设计更改通知单

项目名称	娄底职业技术学院基础能力建设项目体育馆建设工程EPC总承包	设计号	2021-00-13	通知单编号	
子项名称		专业	结构	附图张数	
更改原因	<input type="checkbox"/> 外部审核要求更改 <input checked="" type="checkbox"/> 建设单位要求更改 <input type="checkbox"/> 设计原因要求更改 <input type="checkbox"/> 其他				
涉及专业	<input type="checkbox"/> 总图 <input type="checkbox"/> 建筑 <input checked="" type="checkbox"/> 结构 <input type="checkbox"/> 给排水 <input type="checkbox"/> 暖通空调 <input type="checkbox"/> 电气				
涉及专业的相关变更单号

① 吊杆节点大样图

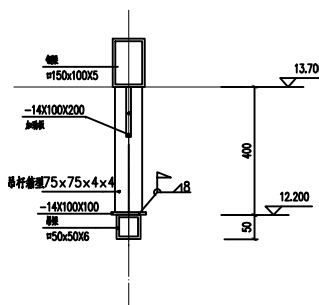
- 1、吊梁、吊杆、槽钢材质均为Q355B。
 2、吊梁端部密封钢板，尺寸为 $50 \times 50 \times 5$ 。

② 吊杆节点大样图

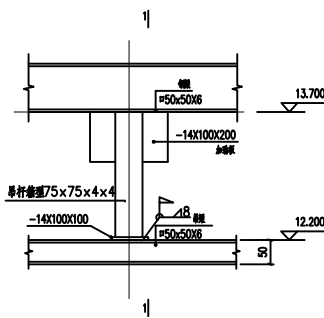
- 1、吊梁、吊杆、槽钢材质均为Q355B。
 2、吊梁端部密封钢板，尺寸为 $50 \times 50 \times 5$ 。

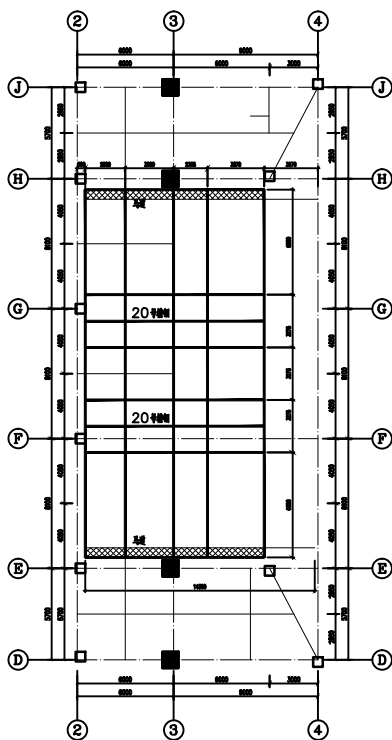
更改内容：1、原钢结构屋顶下1轴~4轴xD轴~J轴新增设备平台，具体修改如下；

- 注：1、本层标高为12.200m。
 2、本层未注明钢板尺寸为 $50 \times 50 \times 6$ 时均为Q355B。
 3、未注明的角焊缝对接焊缝均为二级焊缝，其焊脚尺寸 h_f 等于连接物件的厚度，焊缝长度详物件连接全长满焊。
 4、马道及20号槽钢等连接设备允许荷载为1kN/m。
 5、本变更单经甲方签字后方可生效。
